**Verslag huishoudelijke elektrische installatie op laagspanning en zeer lage spanning****Algemeen:**

Referentie: 003-20260415-05	Datum controle: 15/04/2026
Keurder: 003

Eigenaar: Onbekend	EAN-code: 541448820047050882
Adres installatie: Brouwerijstraat 11, 9850 - Landegem	Nummer teller(s): 1SAG3105203232
Distributienetbeheerder installatie: Fluvius	
Datum uitvoering installatie:	<input checked="" type="checkbox"/> Vóór 01/10/1981 <input type="checkbox"/> Tussen 01/10/1981 en 01/06/2020 <input type="checkbox"/> Vanaf 01/06/2020
Type:	<input checked="" type="checkbox"/> Woonenheid <input type="checkbox"/> Niet-huishoudelijk <input type="checkbox"/> PV <input type="checkbox"/> Batterij <input type="checkbox"/> Laadpaal

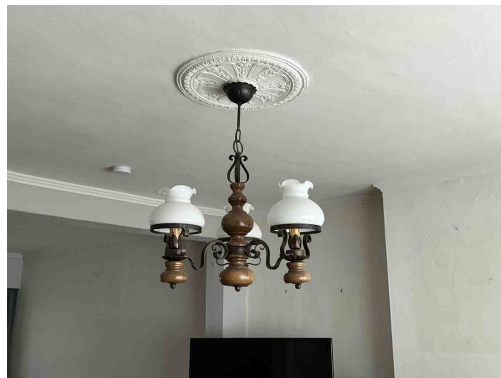
B06 - Het elektrisch verdeelbord heeft niet de minimale beschermingsgraad IPXX-B in een gewone ruimte (Boek 1: 4.2.2.3).

B29 - Het elektrisch verdeelbord in een huishoudelijke ruimte is niet voorzien van een deur (Boek1: 5.3.5.1).

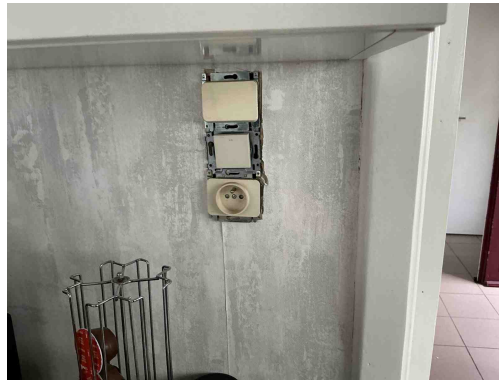
Klasse 0 toestel verboden

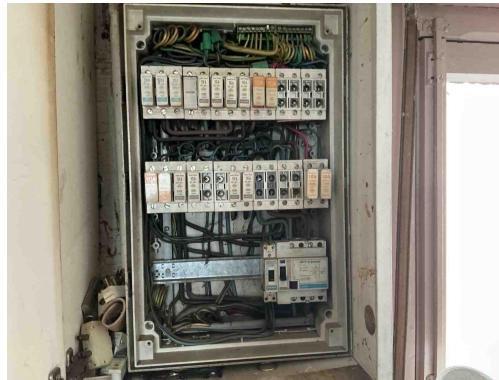
T09 - Bepaalde contactdozen en/of schakelaars zijn beschadigd (Boek 1: 1.4.1.3).

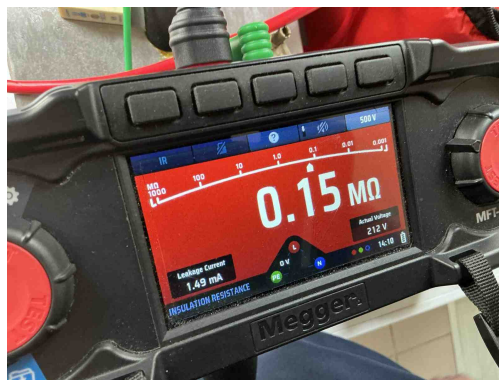
A16 - Er is geen continuïteit van de beschermingsgeleider van de contactdoos (Boek 1: 5.4.3.4).
